**Avis délibéré sur le projet d'implantation
d'une centrale photovoltaïque au sol, sur le site de Chauvon,
porté par Engie Green et la mise en compatibilité
par déclaration de projet du plan local d'urbanisme (PLU)
Commune de Thorigné-d'Anjou (49-Maine-et-Loire)**

n° PDL 001722/ A P

Plan d'implantation du projet (source : Étude d'impact)

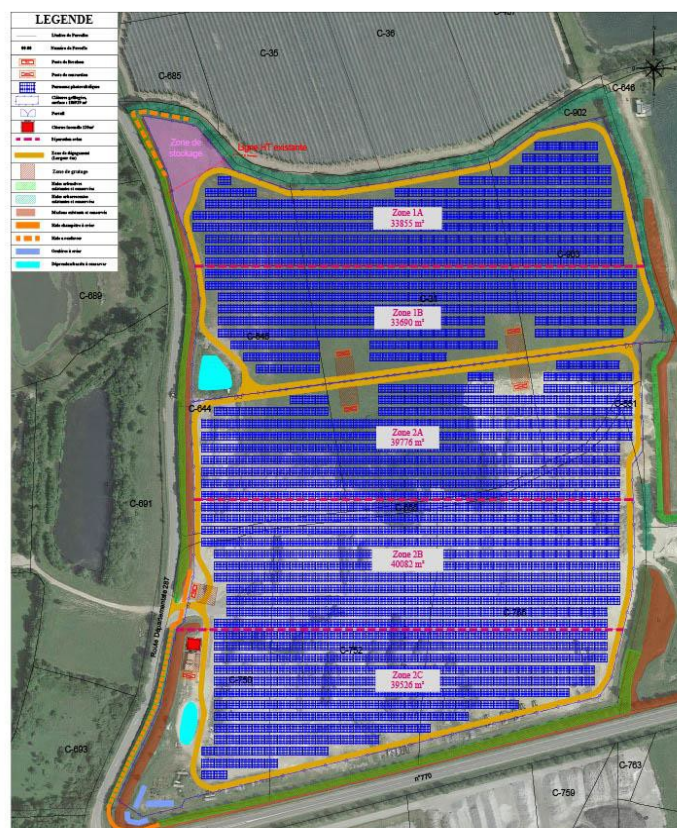
La MRAe note que les dépressions à créer ou à conforter, nécessaires au Pélodyte ponctué, peuvent être situées au niveau des chemins d'accès : des précisions sur les protections envisagées (mise en défens, vigilance accrue...) en cas d'intervention sur le site pendant la période de reproduction sont attendues.
